Respuestas

Este documento constituye las respuestas a las observaciones realizadas al Estudio de Impacto Ambiental (EsIA) del Proyecto Cerro Quema (en adelante El Proyecto) de la empresa promotora Minera Cerro Quema, S.A. (MCQSA), preparado por SNC-Lavalin Panamá, S.A. (con número de registro de empresa consultora IRC-002-12, en cumplimiento de los requisitos normativos definidos en el Decreto Ejecutivo N° 123 del 14 de agosto de 2009 y en el Decreto Ejecutivo N° 155 del 5 de agosto de 2011.

Figura 2-2: Diseño conceptual de canales de drenaje del HLF

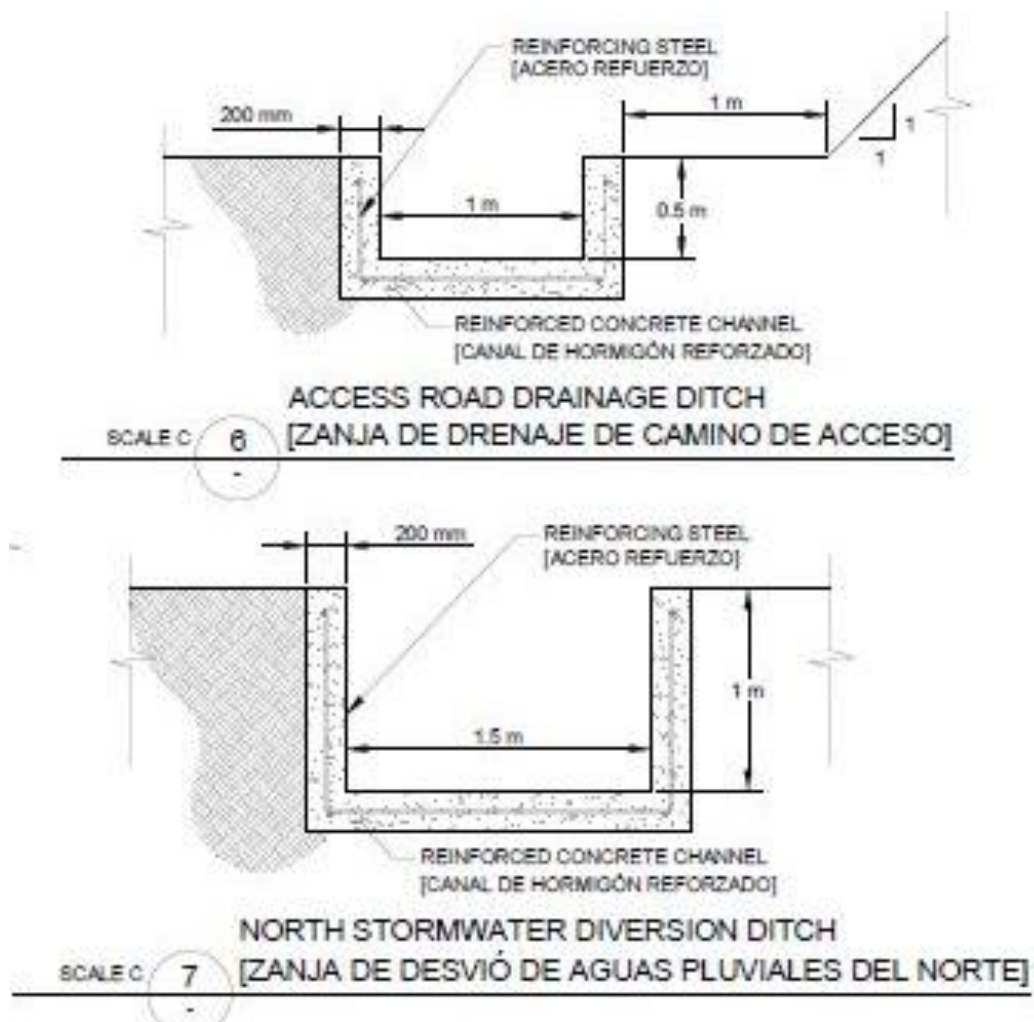
2.4 EN LA PAGINA 5-61 EN EL PUNTO 5.4.2.2.3. SISTEMA DE MANEJO DE AGUAS PLUVIALES SE INDICA "PARA CAPTURAR Y LLEVAR LA ESCORRENTIA DE LOS CORTES DE LA SUPERFICIE REQUERIDA PARA CONSTRUIR EL CAMINO DE ACCESO PERIMETRAL DEL HLF, SE CONSTRUIRAN UNAS ZANJAS PEQUEÑAS DE DESVIO A LO LARGO DEL BORDE DEL CAMINO DE ACCESO. EL CANAL DE DESVIO NORTE ESTA DISEÑADO PARA LLEVAR ADECUADAMENTE LA ESCORRENTIA GENERADA DE UN EVENTO DE TORMENTA DE 100 AÑOS, 24 HORAS. EL CANAL CONSISTIRA EN UN CANAL DE FORMA "U" FORRADO CON CONCRETO. EL CANAL TENDRA PAREDES VERTICALES Y UN FONDO PLANO FORRADOS CON CONCRETO PARA EL FACIL MANTENIMIENTO Y LA REMOCIÓN DE SEDIMENTOS". ACLARAR SI LOS CANALES A CONSTRUIR SON EN "U" O "RECTANGULARES" YA QUE LA DESCRIPCION DADA CORRESPONDE A UN CANAL "RECTANGULAR" Y NO EN "U".

El patio de lixiviación (HLF) requerirá canales de desvío de aguas pluviales a lo largo del camino de acceso perimetral norte para capturar escorrentía de las áreas de captación gradiente arriba. Para capturar y llevar la escorrentía, se construirán unas zanjass pequeñas de desvío lo largo del borde el camino de acceso. El canal de desvío norte está diseñado para llevar adecuadamente la escorrentía generada de un evento de tormenta de 25 años, 24 horas. El canal consistirá en un canal RECTANGULAR en forma “U” forrado con concreto. El canal tendrá paredes verticales y un fondo plano forrados con concreto para el fácil mantenimiento y la remoción de sedimentos. El canal será de 1m de profundidad y de 1.5 m de ancho y proporciona un mínimo de 15 cm del margen libre. La Figura 2-2 muestra las especificaciones de dicho canal y en la misma se puede apreciar los detalles del canal RECTANGULAR en forma de U.

Figura 2-3: Secciones de los caminos internos, Proyecto Minero Cerro Quema

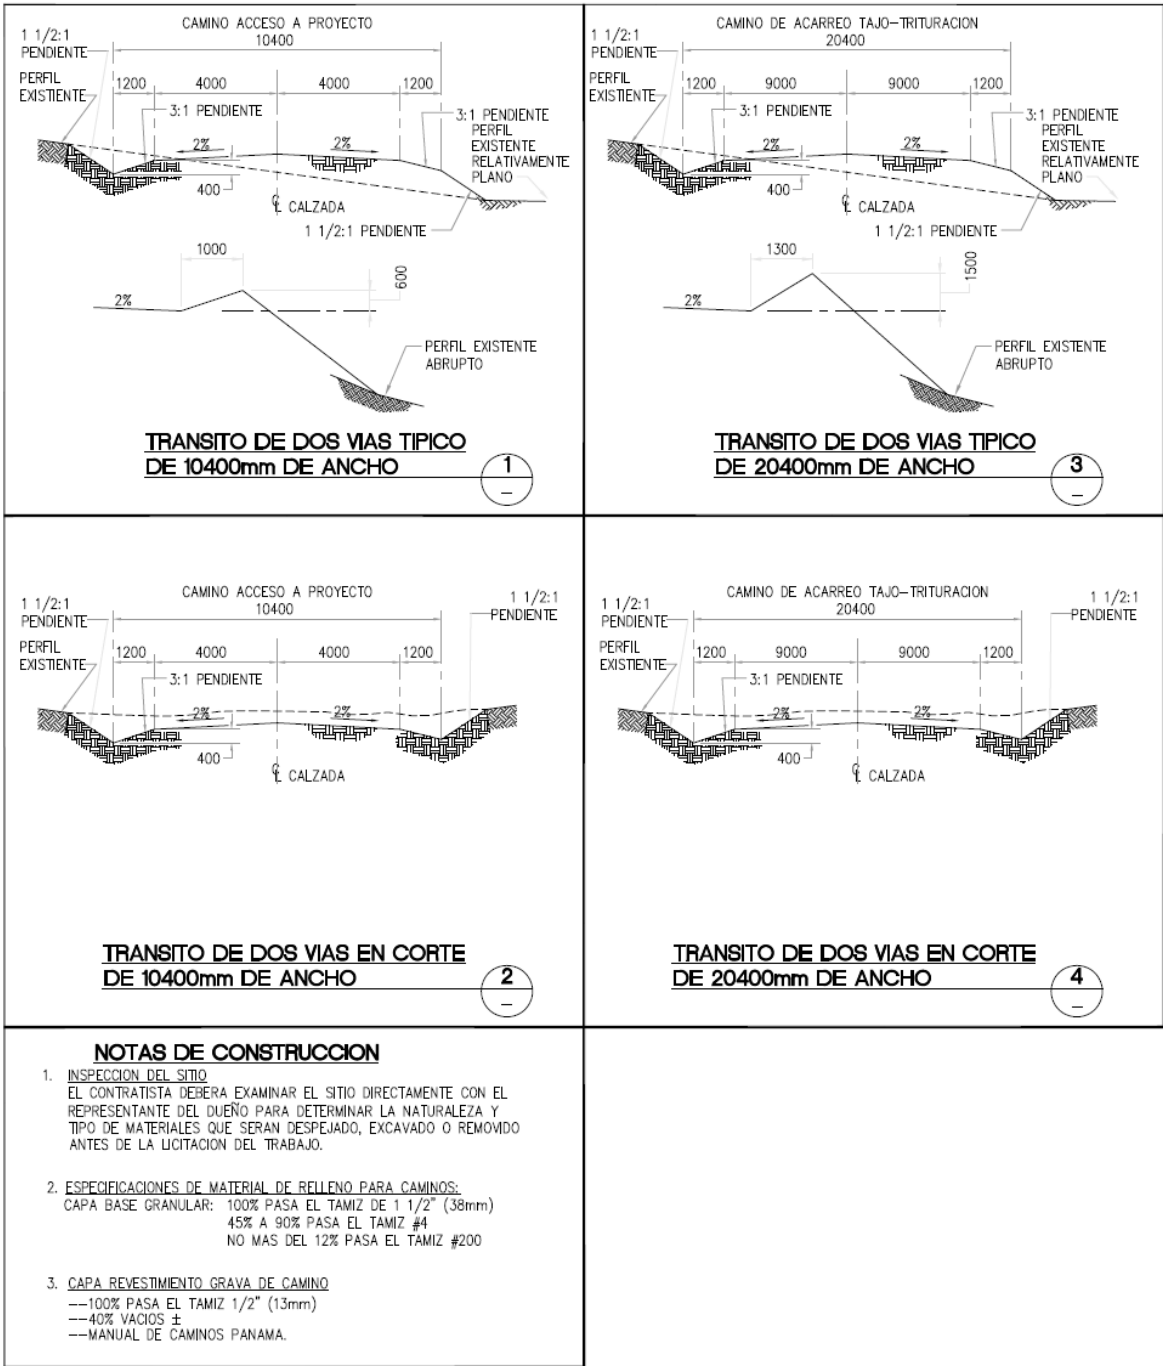
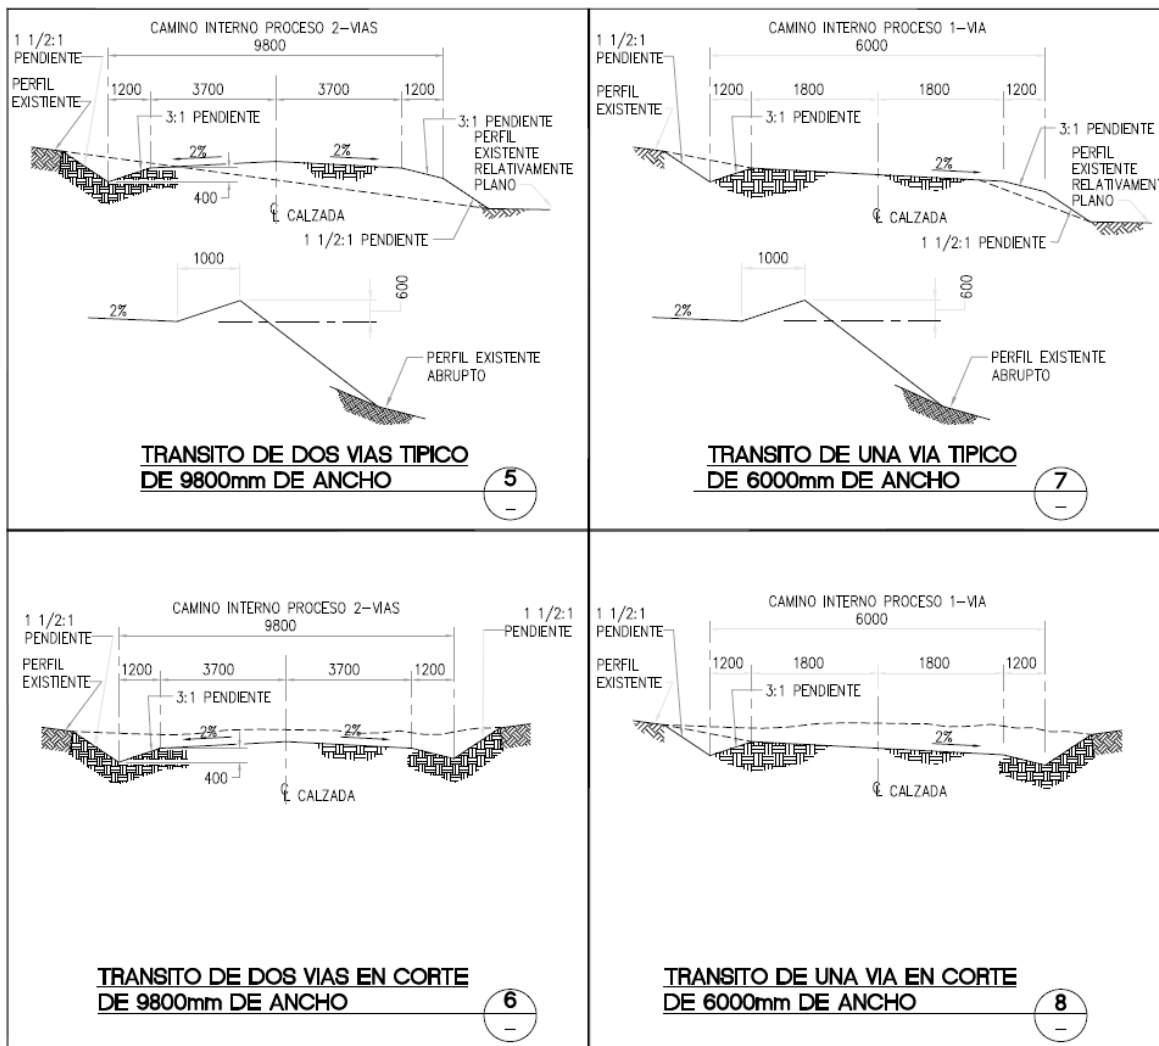
2.5 PRESENTAR LOS DETALLES DEL AREA DE RODADURA DE LAS CALLES INTERNAS A CONSTRUIR, CON SUS RESPECTIVAS DIMENSIONES Y MATERIALES A UTILIZAR

Se tienen contempladas cuatro tipos de caminos con secciones de camino típicas para el proyecto Cerro Quema, la figura 2-3 muestra las dimensiones y condiciones de cada sección de camino y materiales a utilizar.

- ❑ Sección Tipo 3.- Para el acarreo del mineral del tajo a la planta de trituración se ha contemplado una sección típica de camino con un ancho de operación de 18.00 metros y un ancho de calzada de 20.40 metros. El ancho del camino ha sido diseñado para que camiones de 50 toneladas de marco rígido (CAT C733) puedan circular en dos vías de manera segura, con pendiente longitudinal máxima del 10% y transversal del 2%. Para los tramos con cambios bruscos en topografía en condición de relleno se ha contemplado construir bermas de seguridad de 1.50 metros de altura.

- ❑ Sección Tipo 5.- Camino de una sola vía, este tipo de camino conecta a ciertas áreas de la mina y/o planta de proceso donde el flujo vehicular muy bajo y no se requiere un camino de dos vías. Este tipo de camino principalmente es para el servicio de operación y mantenimiento.
- ❑ Sección Tipo 6.- Es la misma sección típica de la Sección 5 pero en condición 100% en corte mostrando cunetas en ambos lados de la sección del camino.
- ❑ Sección Tipo 7.- Camino de dos vías, este tipo de camino será el que conecte a todas las áreas principales del proyecto y donde se prevé que habrá más flujo vehicular ya sea de suministro de consumibles, administración, operación y mantenimiento.
- ❑ Sección Tipo 8.- Es la misma sección típica de la Sección 7 pero en condición 100% en corte mostrando cunetas en ambos lados de la sección del camino.

Figura 2-15: Ubicación de puntos de descarga, Proyecto Minero Cerro Quema

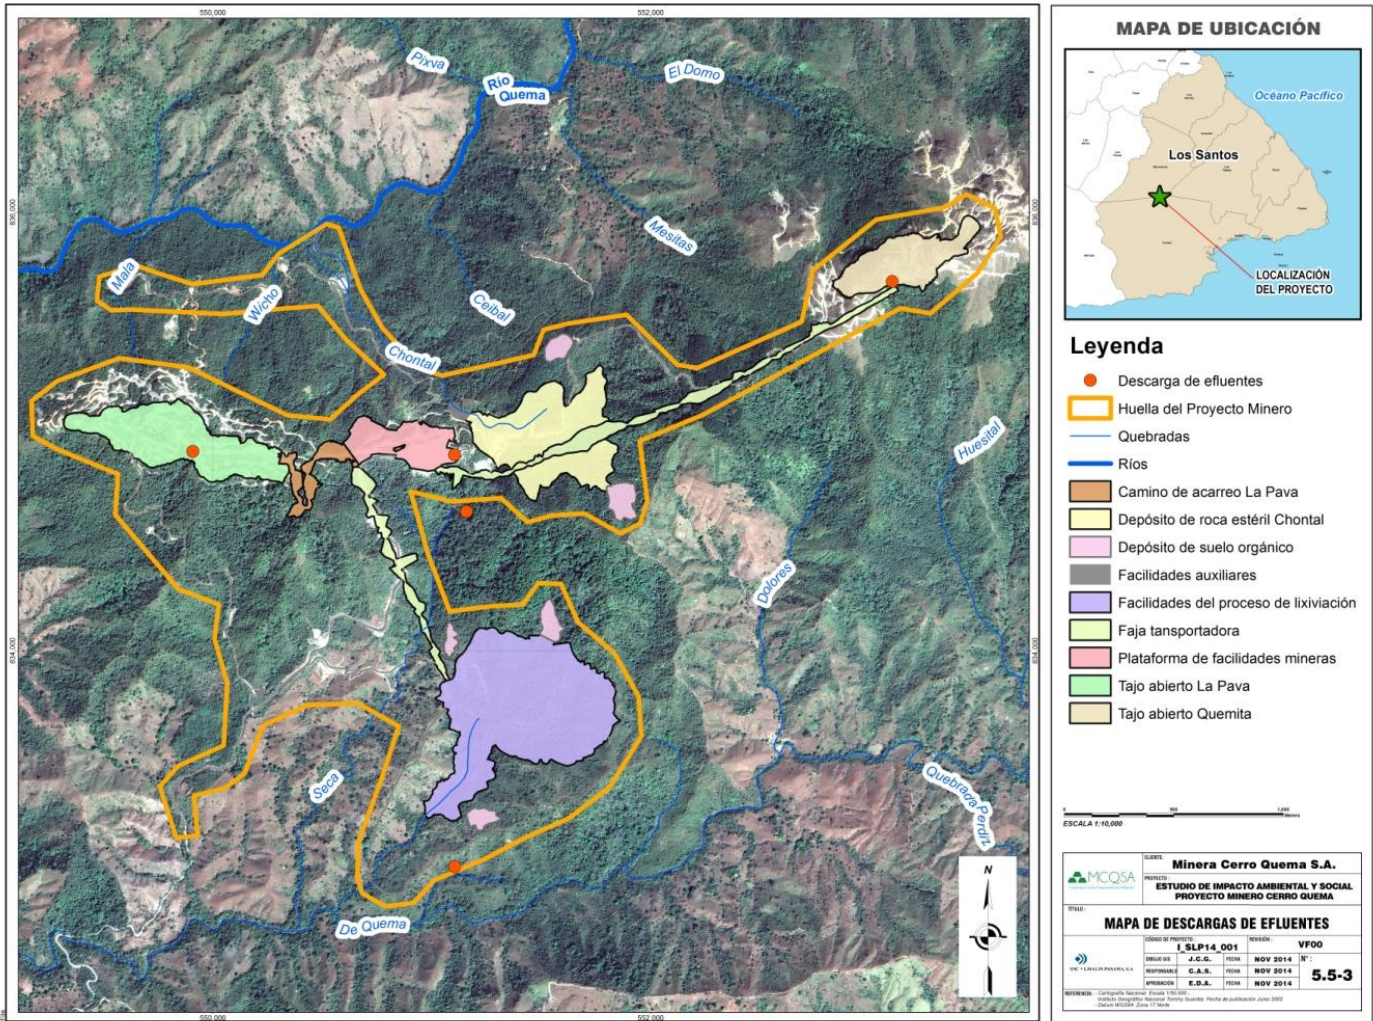
2.18 EN LA PAGINA 5-141 EN EL PUNTO 5.7.4.3. TRATAMIENTO DE AGUA CIANURADA DE PROCESO SE INDICA 'EL AGUA TRATADA SERÁ DESCARGADA POR GRAVEDAD EN LA QUEBRADA MARICELA. "LA PLANTA DE TRATAMIENTO SERÁ CAPAZ DE TRATAR HASTA 300 M³/HORA". INDICAR CUÁL SERÍA LA CALIDAD DEL AGUA TRATADA QUE SE VOLCARÍA A LA QUEBRADA MARICELA Y EL VALOR ESPERADO PARA LOS PARÁMETROS FÍSICO QUÍMICO DEL VERTIDO Y MECANISMOS QUE SE IMPLEMENTARÁN PARA EL CONTROL DE LA CALIDAD DEL VERTIDO. INDICAR CUÁL ES EL CAUDAL MÁXIMO MENSUAL DE DESCARGA DE LA PLANTA DE TRATAMIENTO Y EL CAUDAL MEDIO MENSUAL DEL AFLUENTE RECEPTOR DE LA DESCARGA.

La figura incluida en la sección 5.7.2 (figura 5.7-1) del Estudio de Impacto Ambiental, Categoría III del Proyecto Minero Cerro Quema para la Extracción de Óxidos de Oro muestra los sitios de descarga. A continuación se muestran los puntos de descarga:
